# RS485Notify

## ***USB2RS485BUS Änderungsbeschreibung***

ERRATA\_USB\_IDX3

Betroffen ist die Baugruppe USB2RS485BUS mit dem Hardware Index 3 und der alternativen Bestückungsvariante mit 2x 6N137.

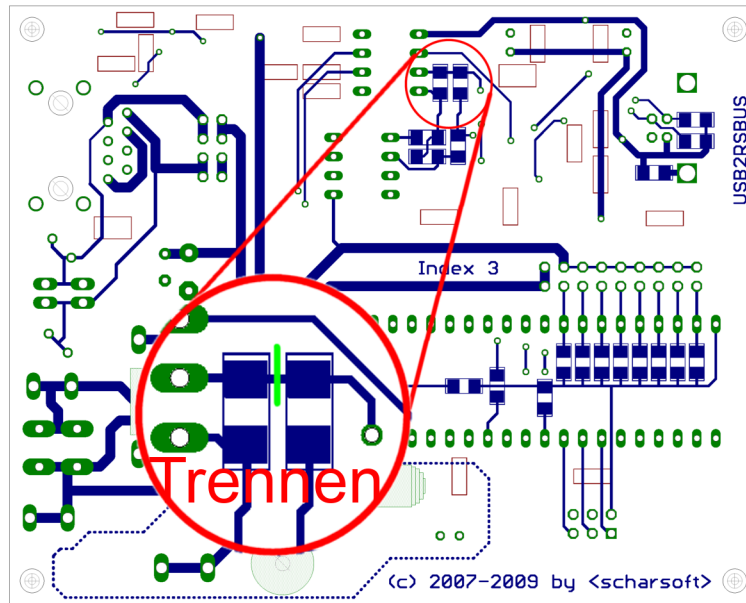
Unterschiedliche Einstellungen der Flusststeuerung (in verschiedenen Programmen) führen dazu, dass der PC keine Daten vom USB2RS485BUS erhält.

Ursächlich für das Verhalten ist ein Schaltungsfehler, der den Optokoppler OK4 je nach Status des RTS-Signals deaktiviert oder frei gibt.

Diese Variante sollte nur verwendet werden, wenn die verwendete Software kein Hardware-Handshake fordert.

1. auf der Leiterseite (Bottom) den Widerstandes R31 entfernen
2. auf der Leiterseite (Bottom) den Widerstandes R30 (10KOhm) bestücken

Diese Variante ist zu bevorzugen, da hier der Software weiterhin das Vorhandensein des Hardware-Handshake suggeriert wird.

1. auf der Leiterseite (Bottom) Leiterzug zwischen R31 und R30 entsprechend der Skizze trennen (grüne Markierung)

2. auf der Leiterseite (Bottom) den Widerstandes R30 (10KOhm) bestücken
